## NOTE TECHNIQUE PROJET :

### Extension de la carrière de Glageon – Société Bocahut (Groupe Eiffage)

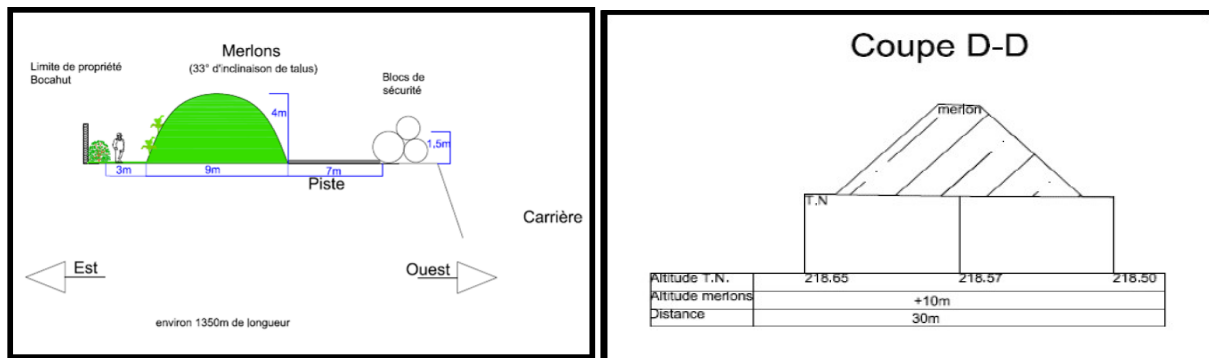
**Le débusage partiel du Rieu des hameaux au Nord du site (380m sur 880m actuellement busés), tel qu'envisagé dans l'arrêté préfectoral en vigueur, risque d'entraîner une dégradation de la qualité de l'eau par l'apport de particules en suspension et de poussières lié à la proximité des installations de traitement, malgré la fin de l'exploitation de la fosse actuelle.**

Par ailleurs, les études réalisées ne permettent pas de démontrer l'absence d'incidences de la remise à l'air libre de cette partie du cours d'eau.

→ **Malgré l'arrêt de l'exploitation de la fosse actuelle, le busage du Rieu des hameaux doit être conservé sur les secteurs à risque jusqu'en fin d'exploitation afin d'éviter toute dégradation de la qualité de l'eau.**
